Planungsfachliche Einschätzung der NABEG-§8-Unterlagen zum SuedOstLink Abschnitt C

Stand: 28.05.2019

Abbildung 1: Beispielhafte Übersichtsdarstellung in Kapitel 4

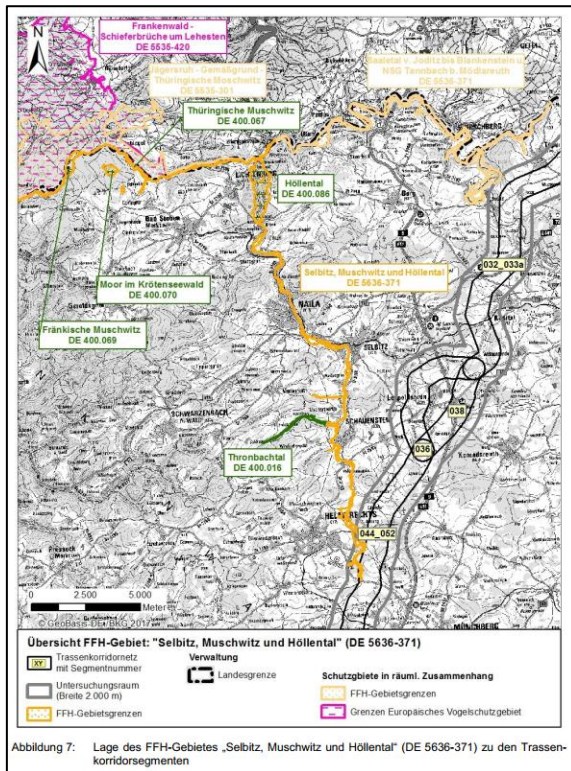
Die Auflistung und Abschichtung der geprüften Gebiete ist über den Bericht hinweg konsistent. Allerdings werden bei genauerer Prüfung des Dokuments einige Ungenauigkeiten deutlich, welche die Nachvollziehbarkeit und Transparenz der Untersuchung mindern. Dies betrifft zum einen die Übersichtsdarstellungen der Natura 2000-Gebiete in Kapitel 5, wo teilweise Darstellungen in der Karte nicht in der Legende erläutert sind und somit den Leser mit Unklarheiten zurücklassen (Abbildung 1). Dies betrifft neben der gezeigten Abbildung 7 auch noch die Abbildung 4 des geprüften Berichts.
